**Construcción de la Infraestructura Educativa para las Facultades de Ciencias Básicas y Tecnologías de la UTP en el marco del Proyecto Gestión Integral de la Infraestructura Física del Pilar de Gestión y Sostenibilidad Institucional del Plan de Desarrollo Institucional 2020-2028 “Aquí construimos futuro”**

## CONVOCATORIA PÚBLICA N° 5 DE 2022

## Respuestas a observaciones

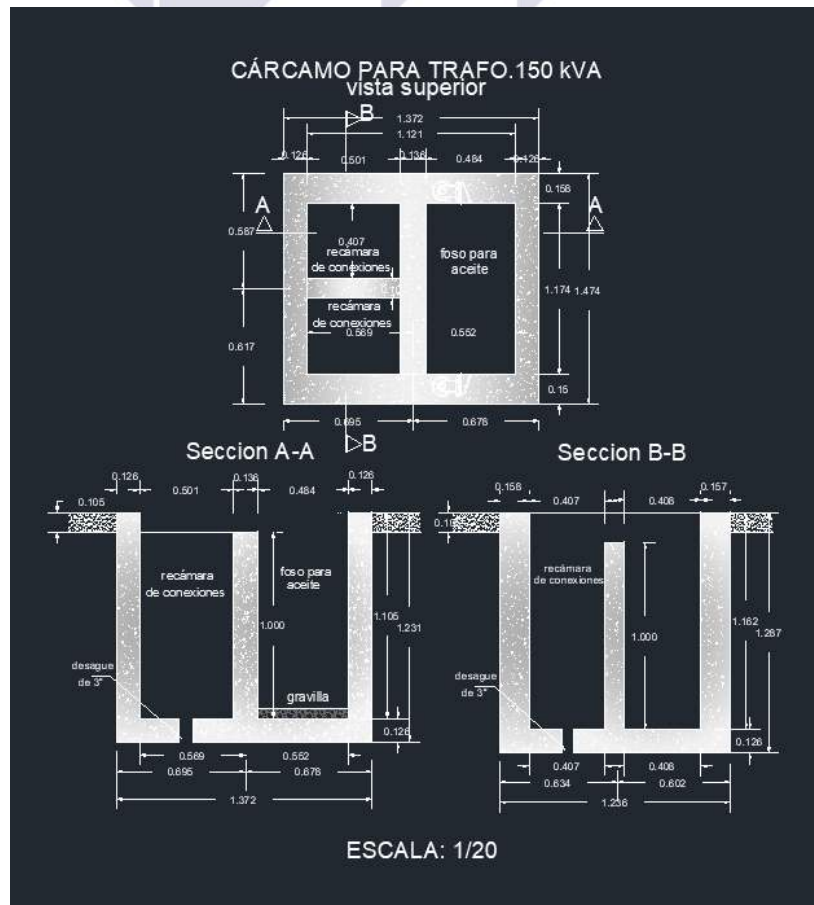
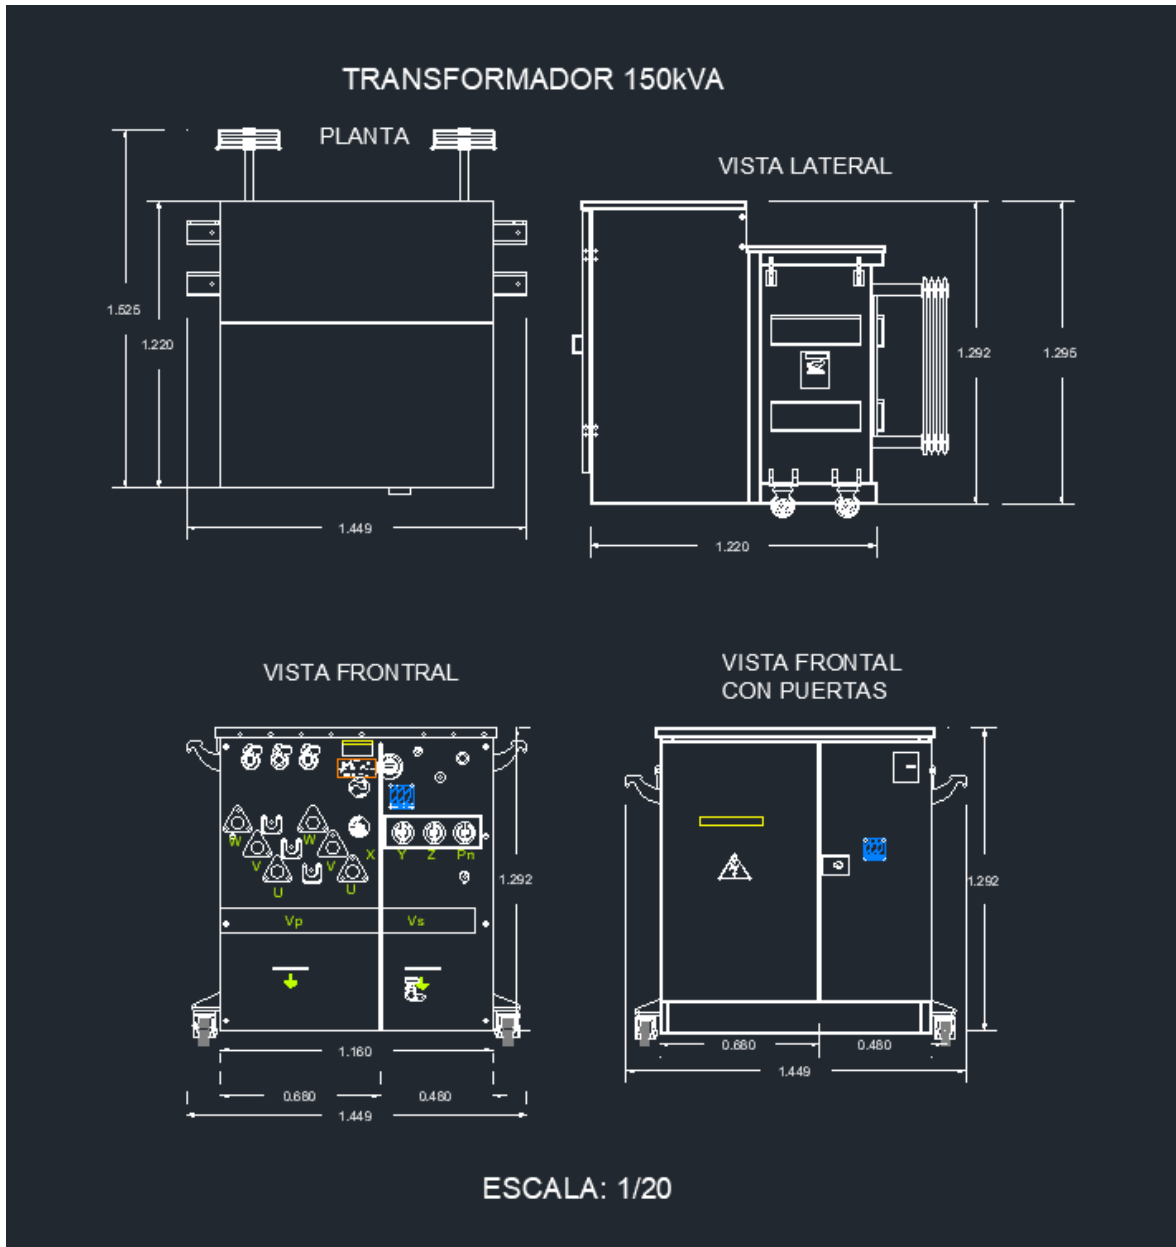
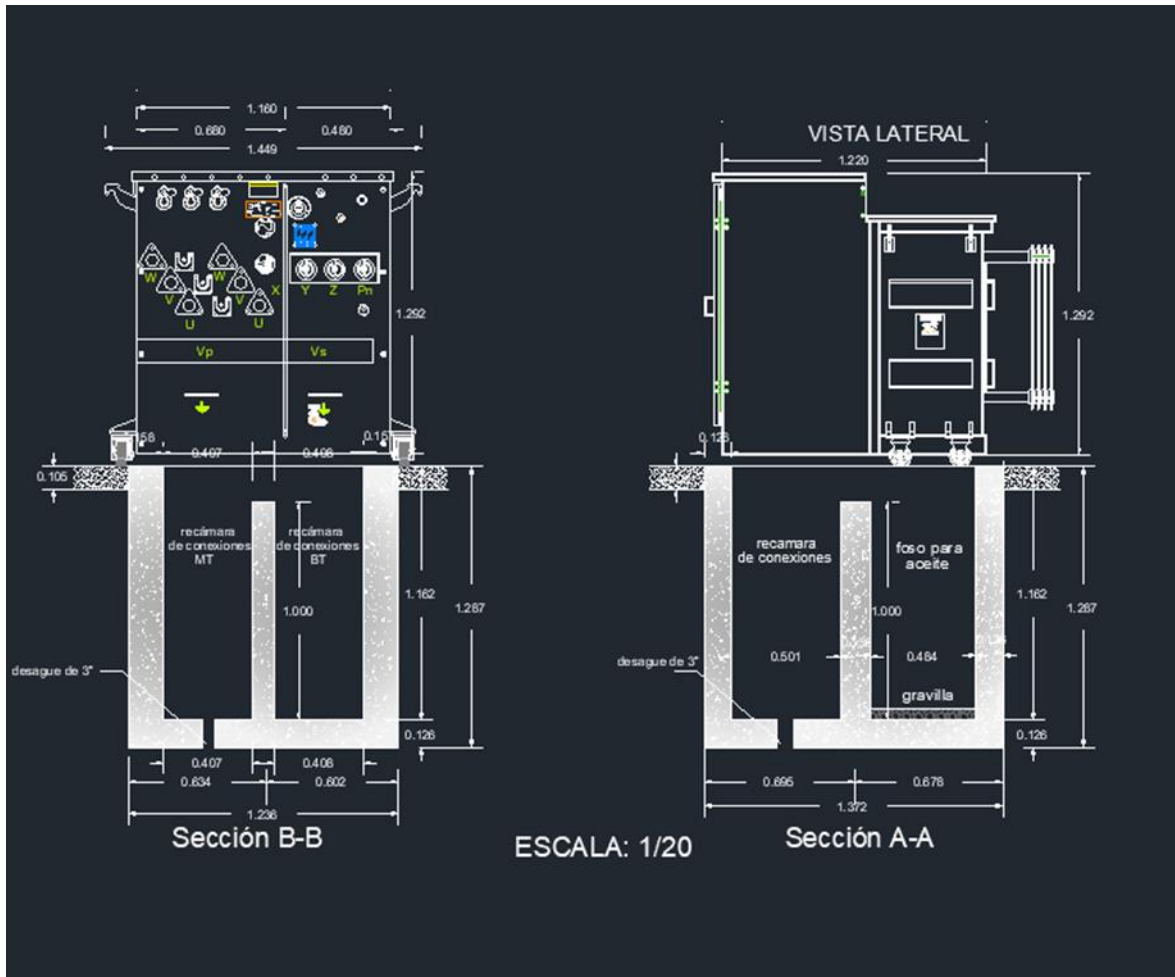
16. En el ítem 14.22 aclarar si la acometida es en cobre o aluminio
17. Especificar los detalles para el foso de transformador en el ítem 14.25
18. En el ítem 14.26 determinar si para el medidor de energía será necesario legalizar ante el operador de red

19. Ítem 14.25 - Especificar las dimensiones de la base y los PSI del concreto
20. ¿Las marcas de breaker deben ser luminex o pueden ser homologadas (schneider, square D, siemens etc.)?

14.25: Dimensiones del foso del transformador de 150 kVA y el peso es de 1000 kilogramos.

Base y foso en concreto de 3.500 psi reforzado.

Ítem 14.25: Base y foso en concreto de 3.500 psi reforzado.  
Para complementar la respuesta, remitirse Punto 17
